ÚZEMNÍ PLÁN MĚSTA BRNA

Textová část Odůvodnění

Kapitola 18 Rozhodnutí o námitkách (včetně odůvodnění)

Svazek Nb13 *(bez osobních údajů)*

OBJEMOVÁ STUDIE
NOVÝ ÚZEMNÍ PLÁN

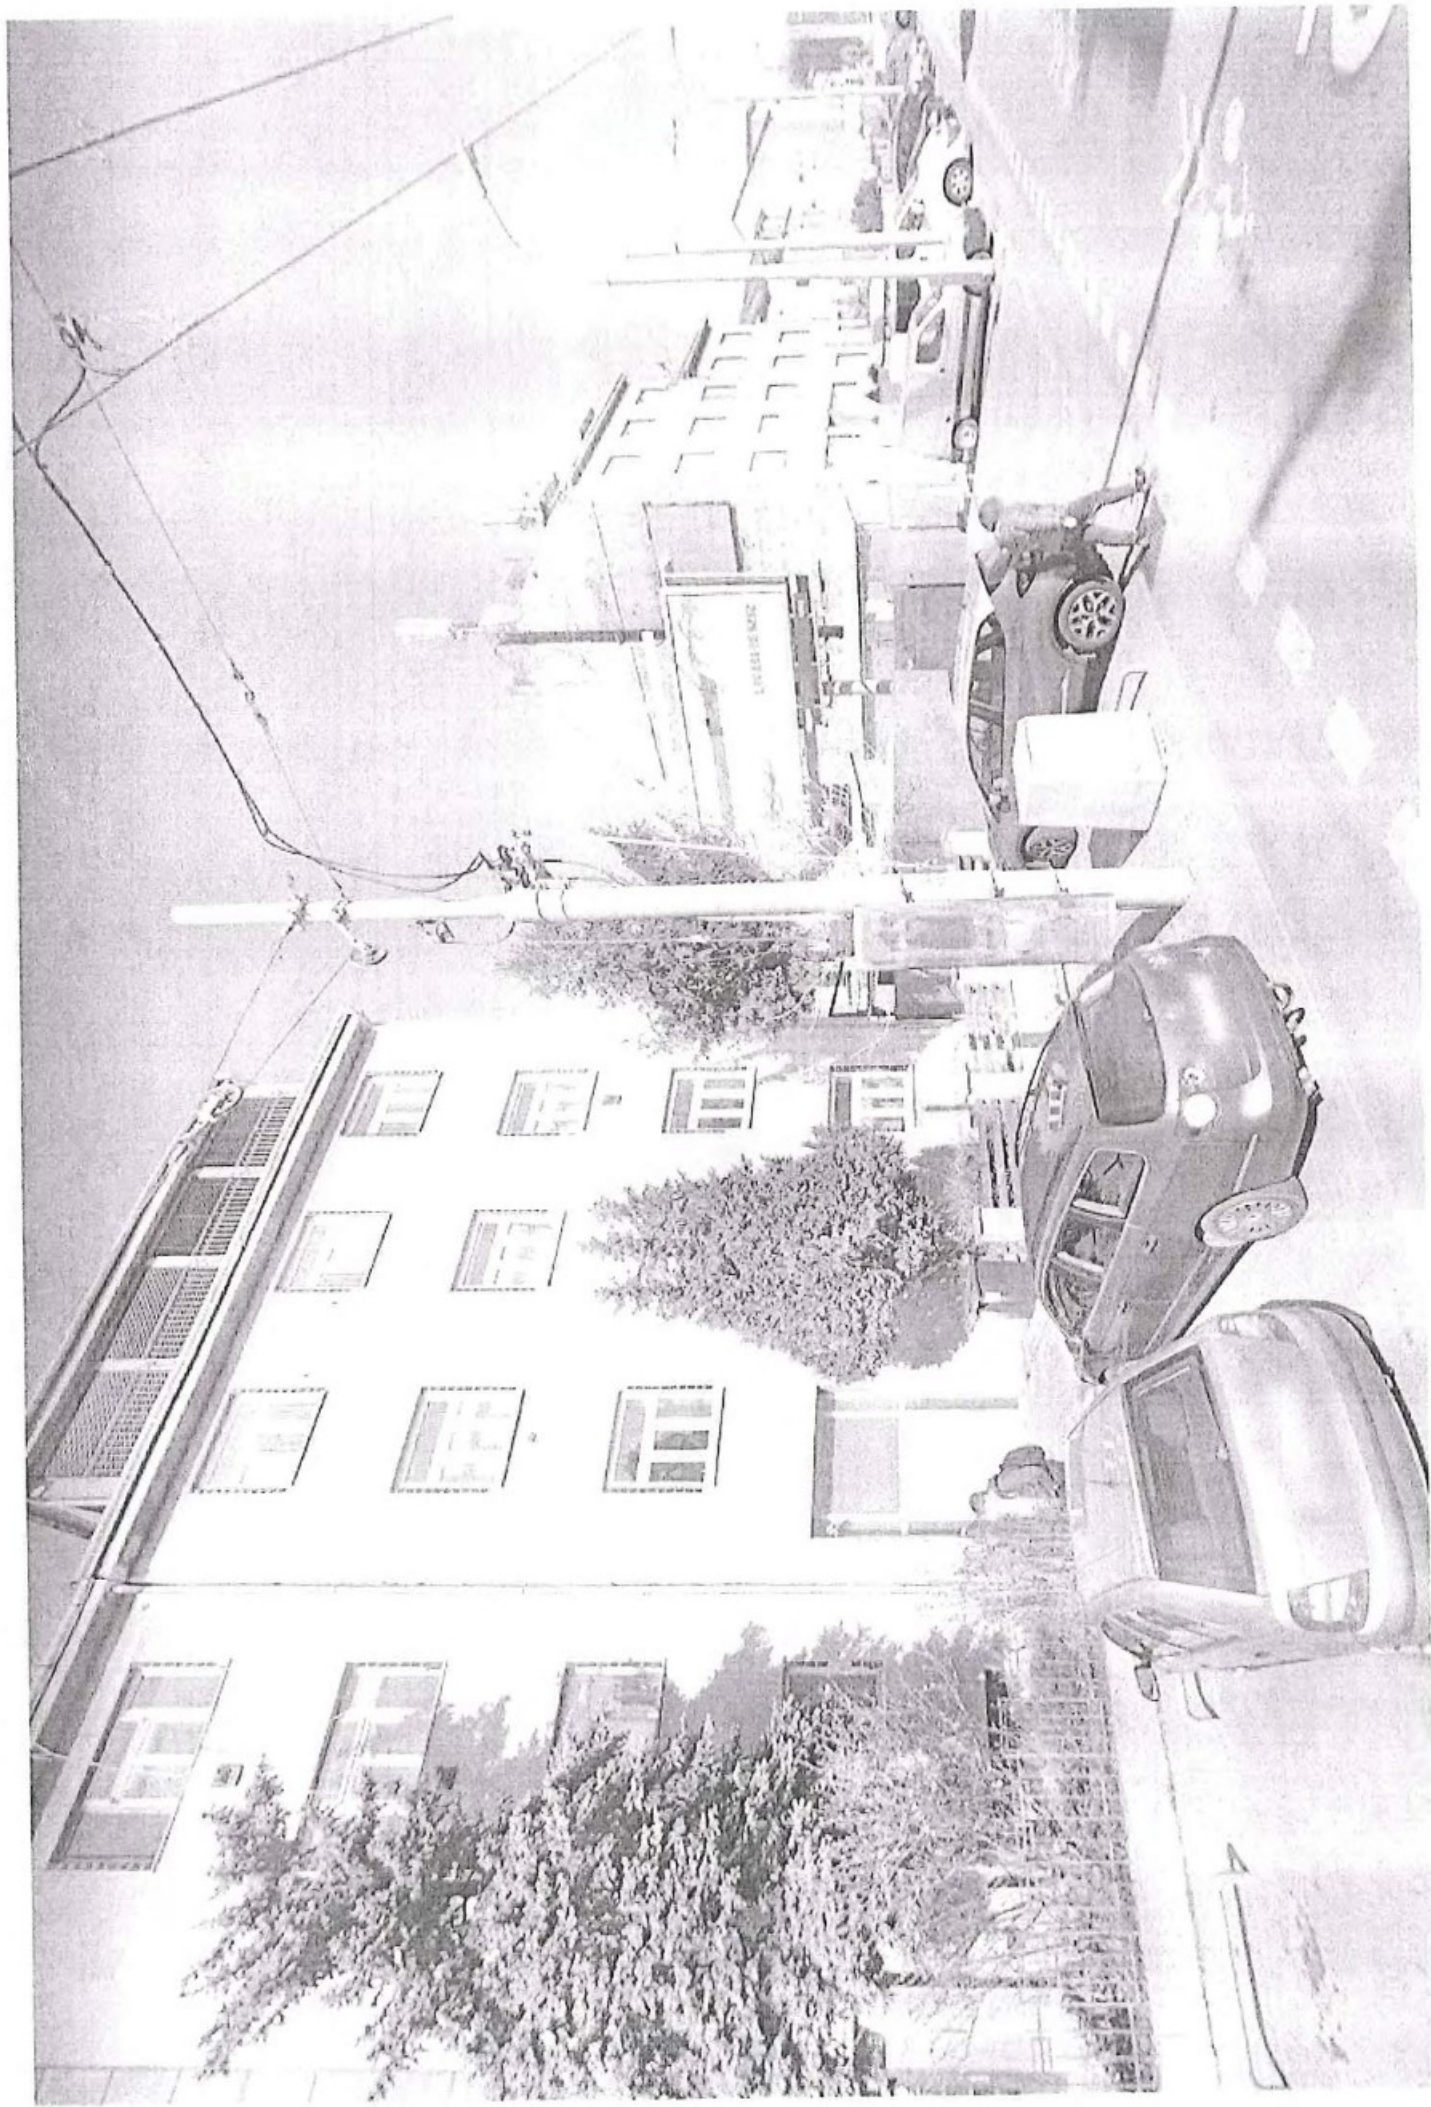
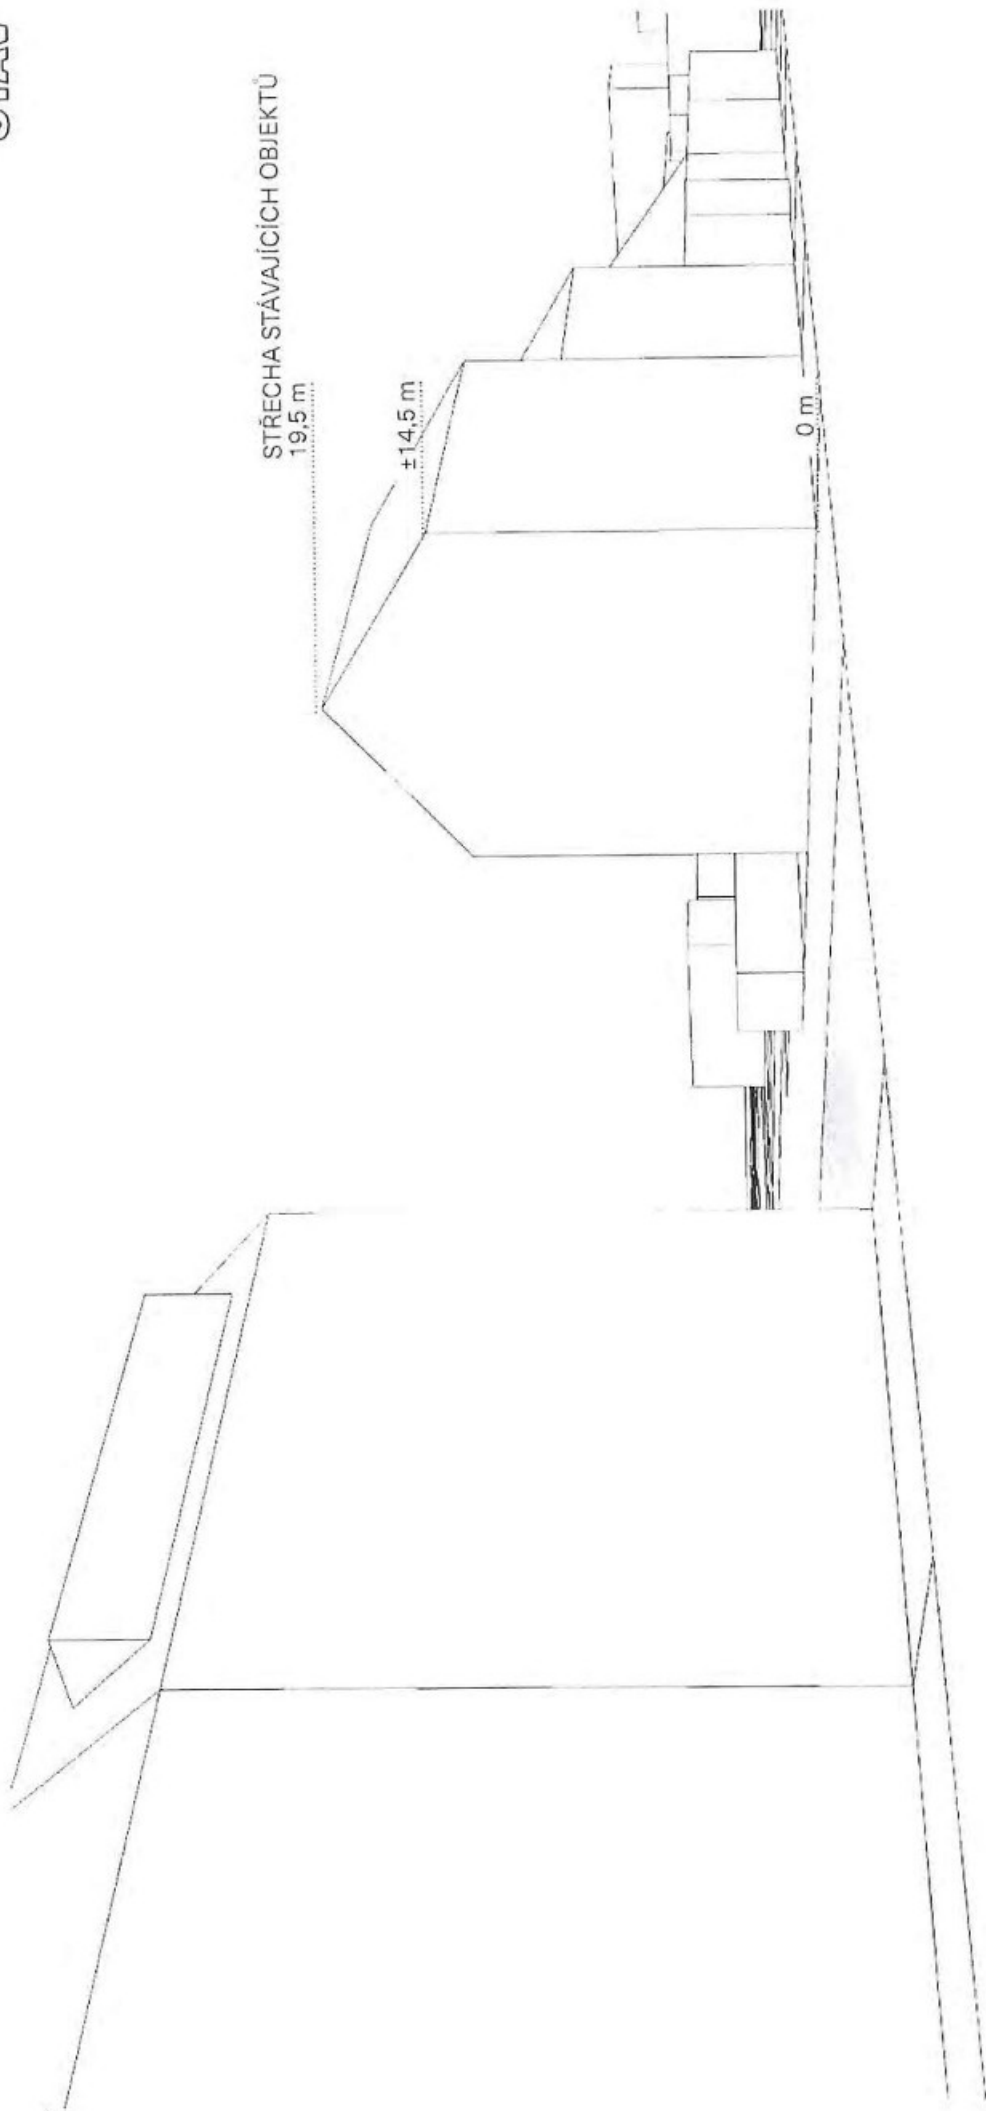
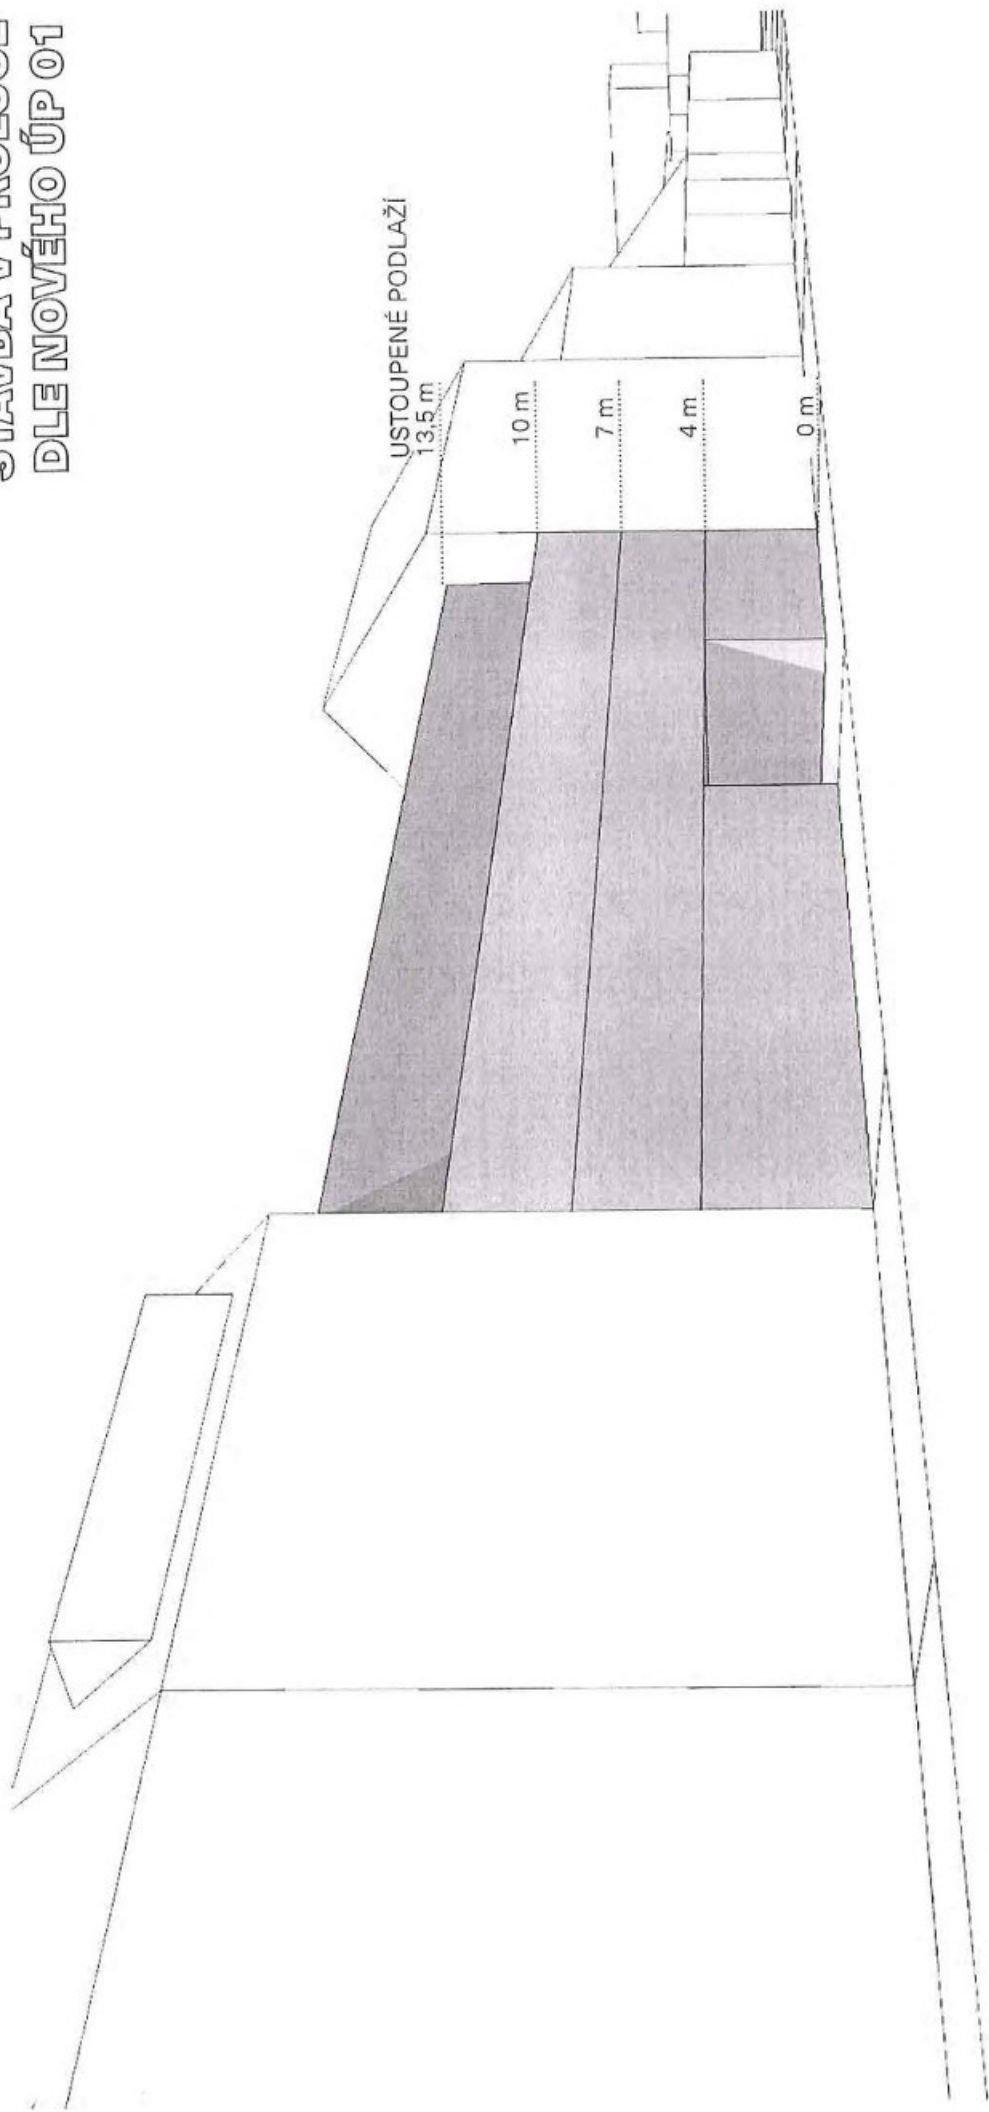
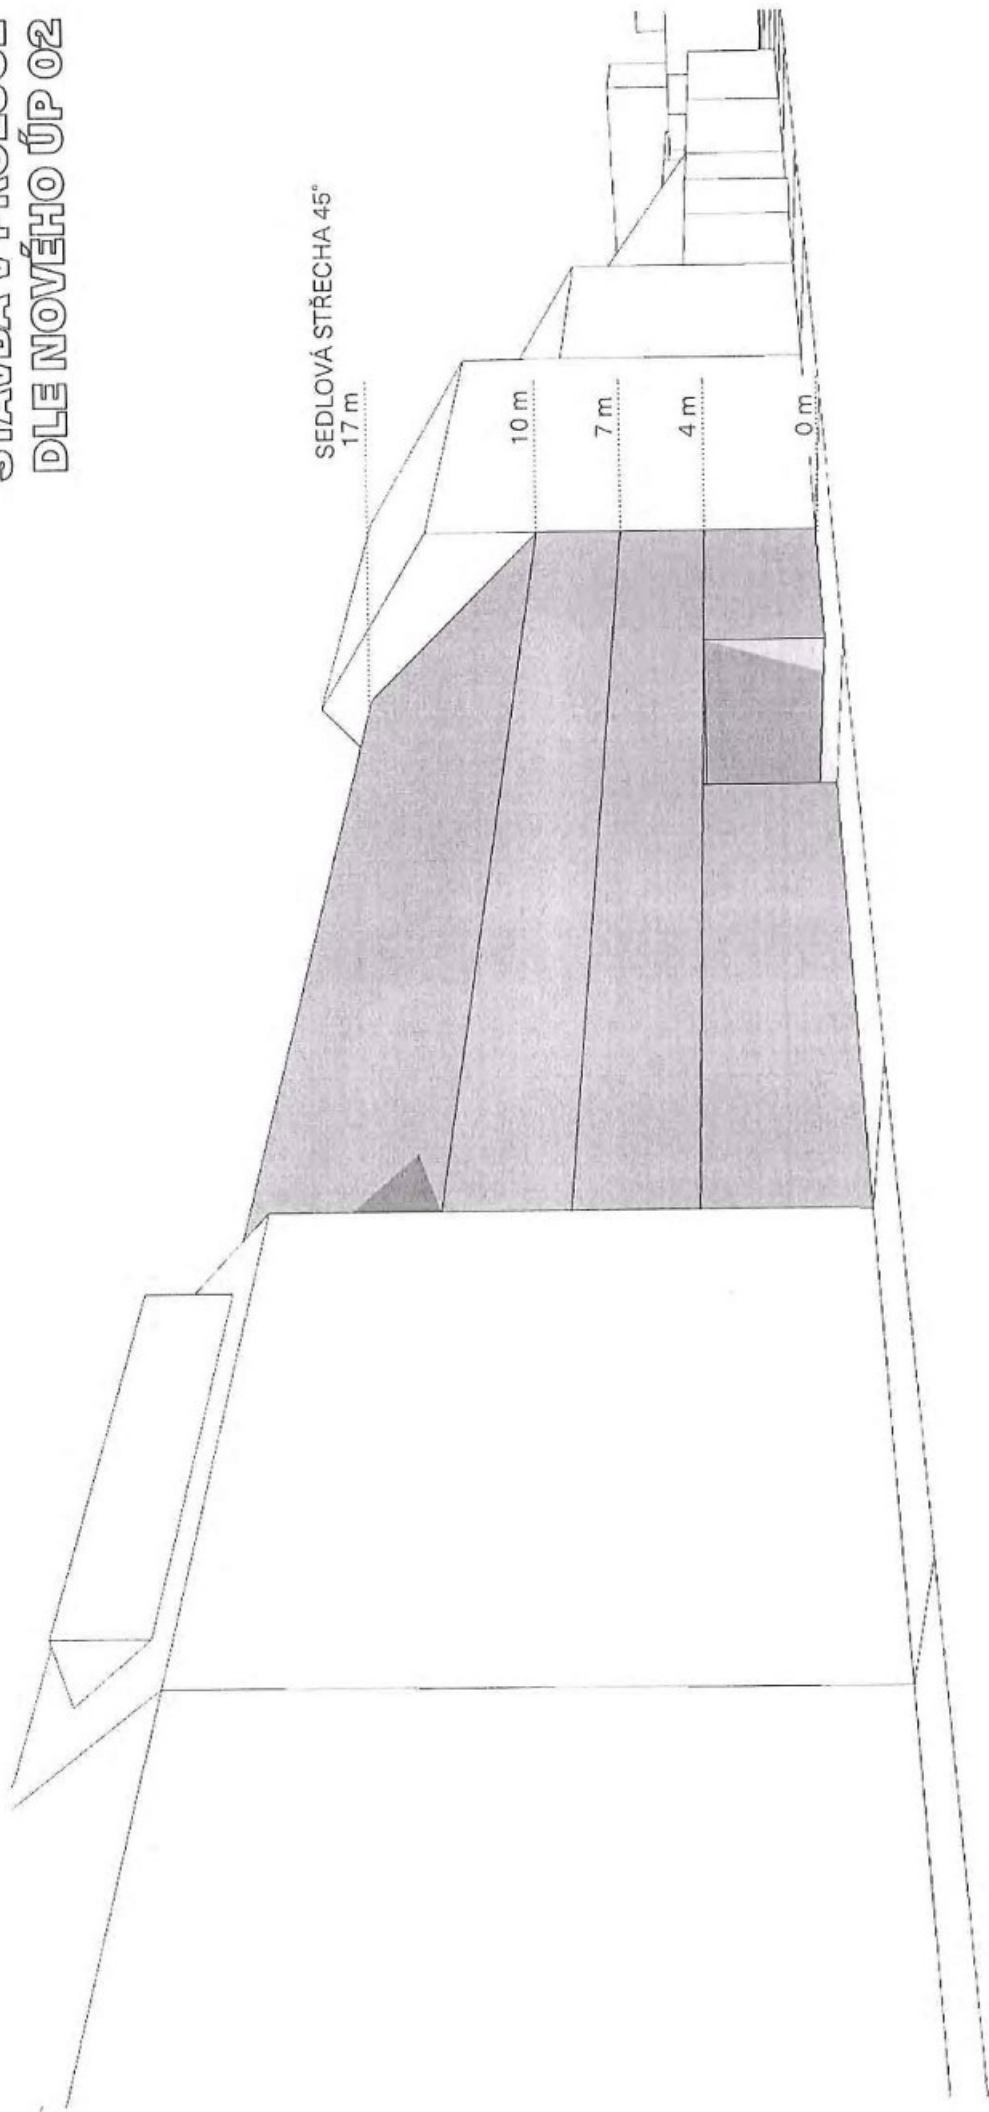
V příloze přikládám objemovou studii, která prověřuje danou situaci.
